**CCR-VIA -- COMITATO DI COORDINAMENTO REGIONALE PER LA VALUTAZIONE D'IMPATTO AMBIENTALE**

**Giudizio n° 4215 Del 23/04/2024**  
**Prot. n° 24/046441 Del 06/02/2024**

**Oggetto:** Modifiche gestionali dell'impianto di depurazione e trattamento rifiuti sito in loc. Saletti del Comune di Paglieta

**Tipo procedimento:** Valutazione Preliminare ai sensi dell'art. 6 comma 9 e 9 bis del D.Lgs. 152/06 e ss.mm.ii. e V.Inc.A. comunale ai sensi del DPR 357/1997 e ss.mm.ii.

PLANIMETRIA RIFIUTI FUTURA

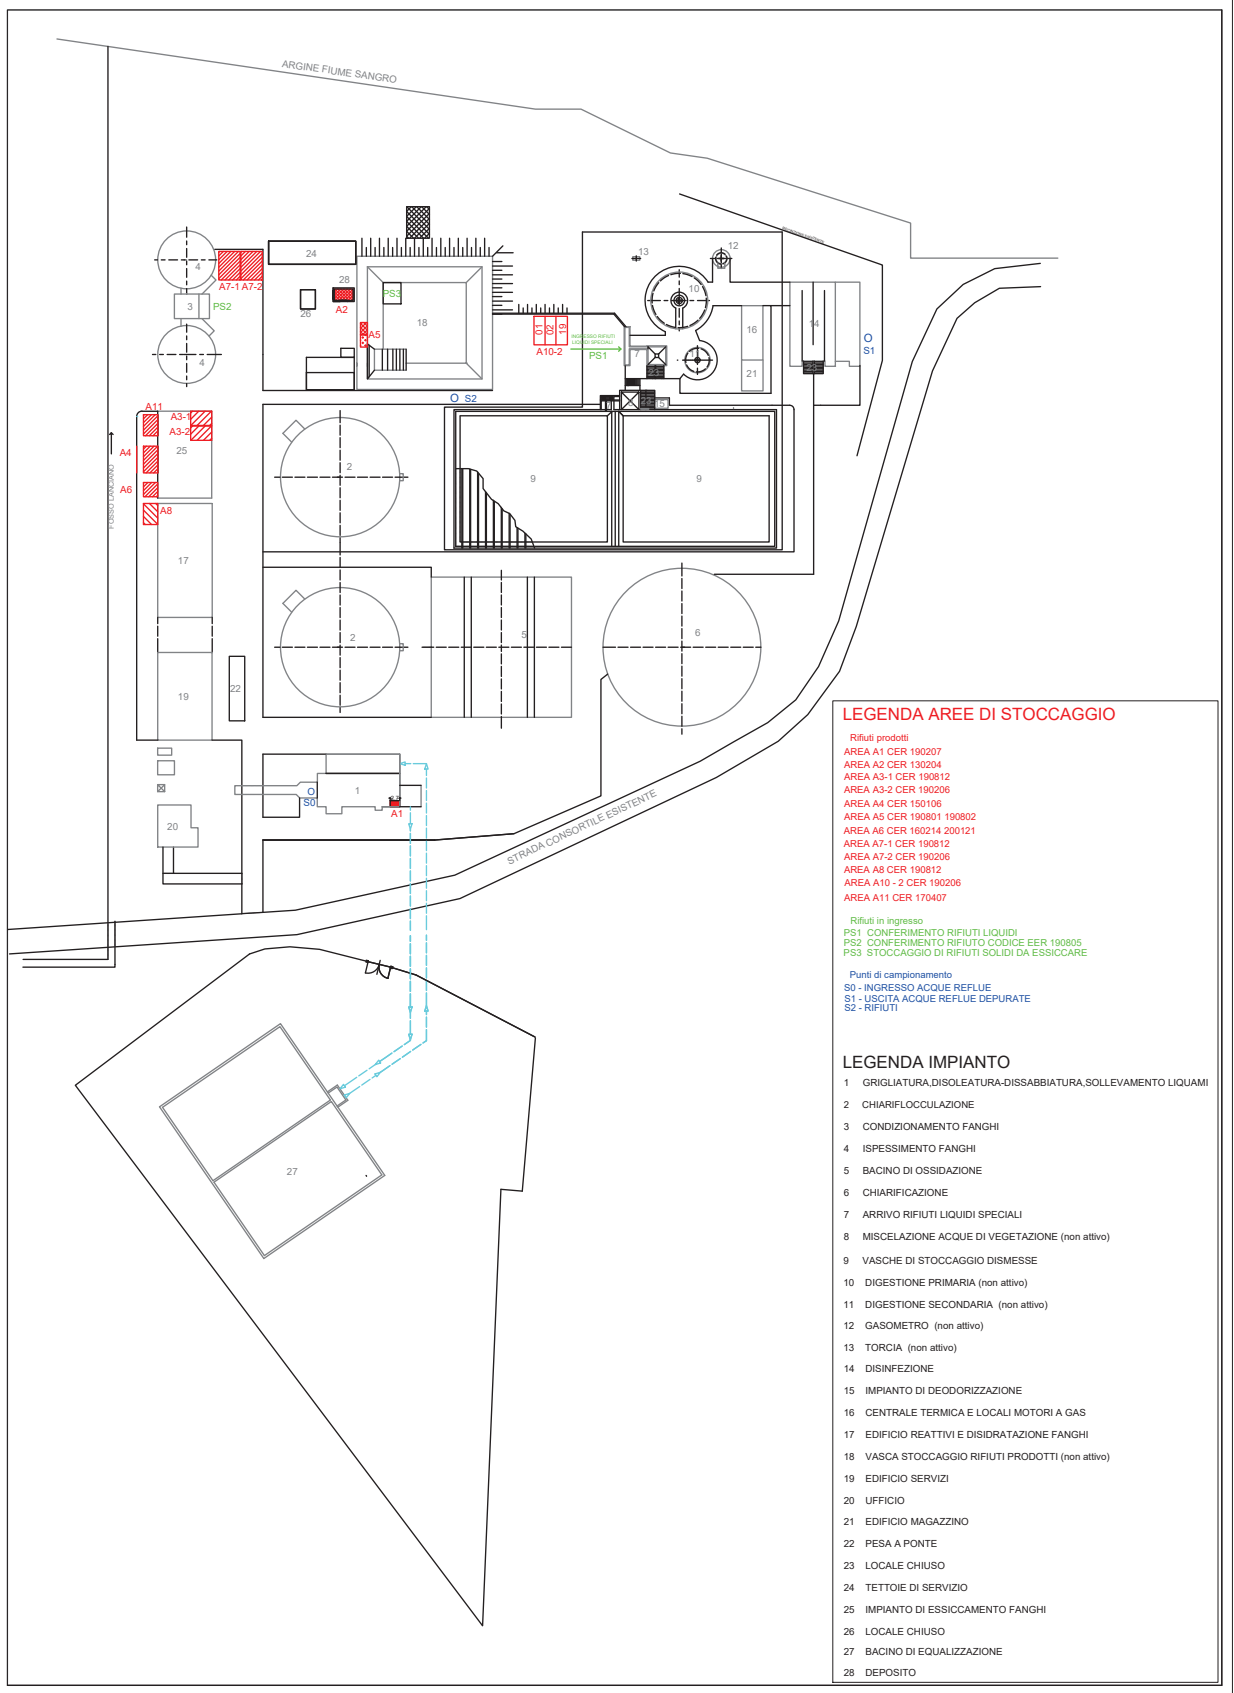
Valutato altresì che la modifica di cui al punto e) relativa alla possibilità di adibire parte delle vasche precedentemente destinate ai letti di essiccamento dei fanghi, per lo stoccaggio dei rifiuti solidi, conto terzi, da trattare con l'essiccatore presente in impianto, possa determinare impatti non precedentemente valutati e che siano necessari chiarimenti da parte del proponente circa la modalità di gestione;

**IN RELAZIONE ALLA MODIFICA DI CUI AL PUNTO E), DI RINVIO PER RICHIESTA DELLE SEGUENTI INTEGRAZIONI:**

**descrivere i volumi e i tempi di stoccaggio dei rifiuti nonché le misure di confinamento.**
